改善箇所説明図

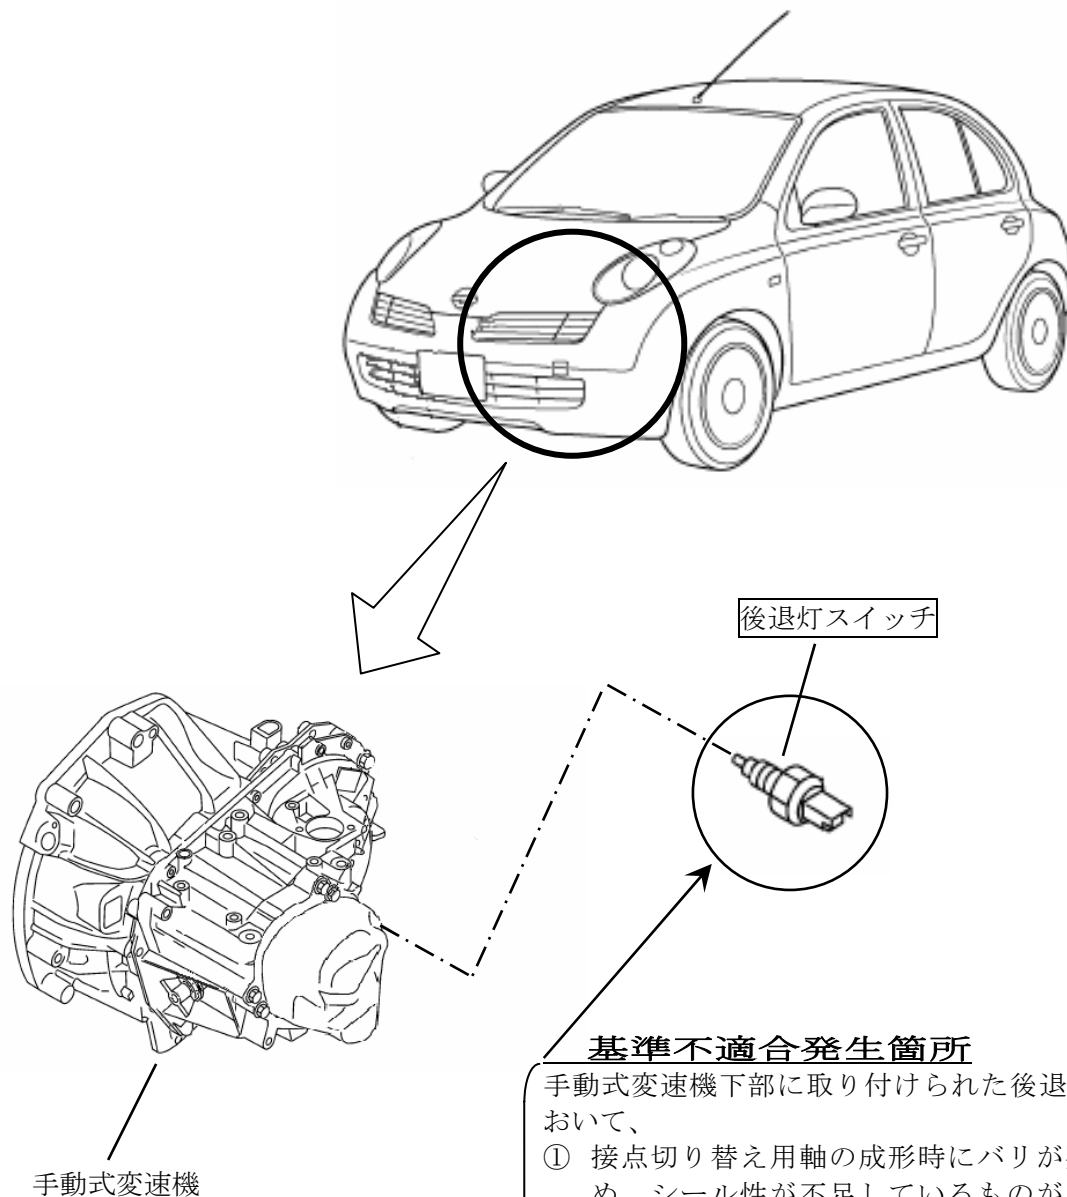
基準不適合発生箇所

手動式変速機下部に取り付けられた後退灯スイッチにおいて、

- ① 接点切り替え用軸の成形時にバリが残っていたため、シール性が不足しているものがある。そのため、変速機内の潤滑油がスイッチ内部に侵入して接点間の抵抗が増大し、最悪の場合、後退灯が点灯しないおそれがある。
- ② 製造時の組み付けが不適切なため、接点の形状が変形し、接点間の接触圧力が不足しているものがある。そのため、アーク放電により接点が早期に摩耗し、摩耗が進行すると、最悪の場合、後退灯が点灯しないおそれがある。

改善の内容

全車両、当該後退灯スイッチを対策品と交換する。

識別：銀色のシールをモデルナンバープレートの右横に貼り付ける。
